改善箇所説明図

(不具合箇所①)

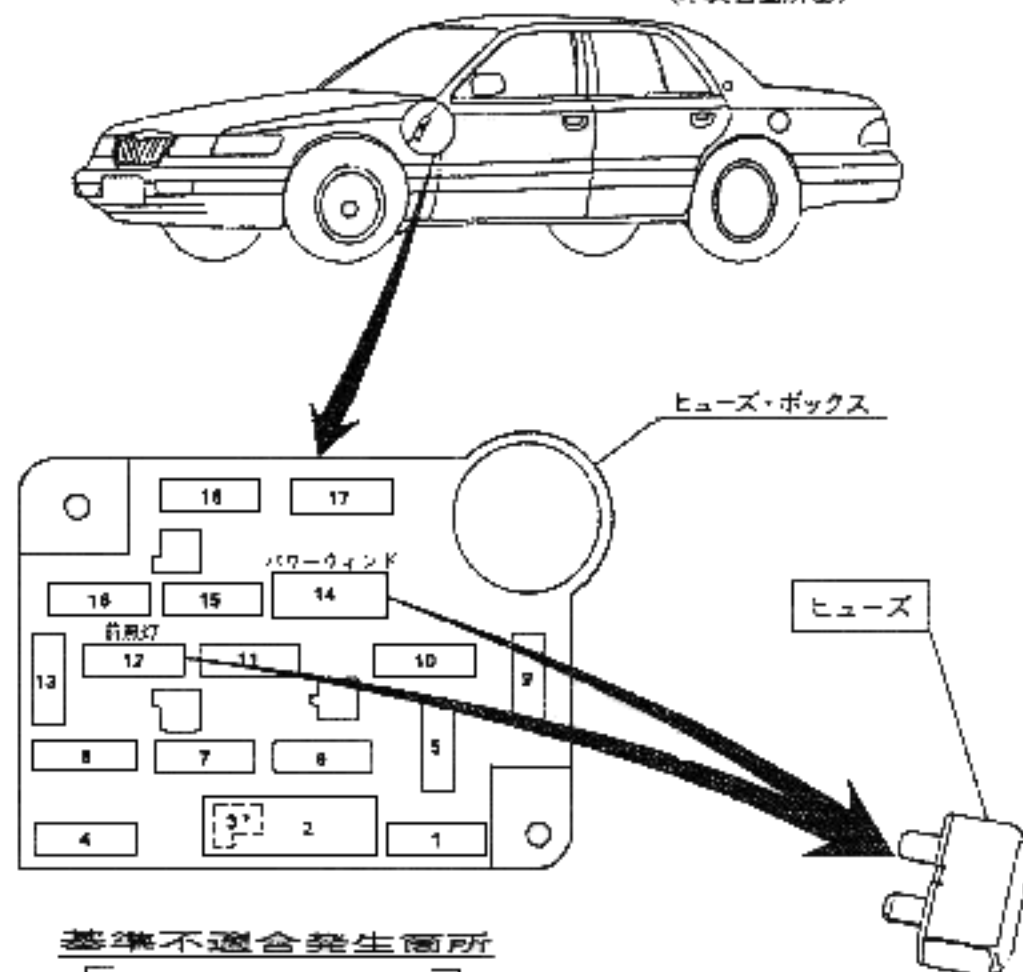
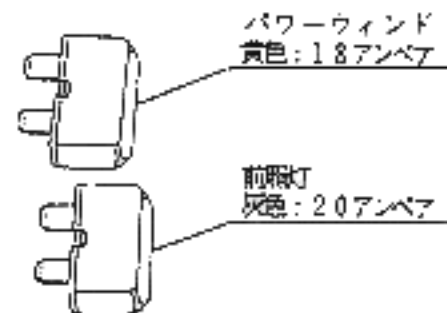
基準不適合発生箇所

前照灯用とパワーウィンド用ヒューズが互いに入れ替えて取り付けられているものがあり、配線がショートした場合、ヒューズが機能するまでに火災に至るおそれがある。

全車両、当該ヒューズを点検し、入れ替わっているものは正誤の位置に入れ替える。
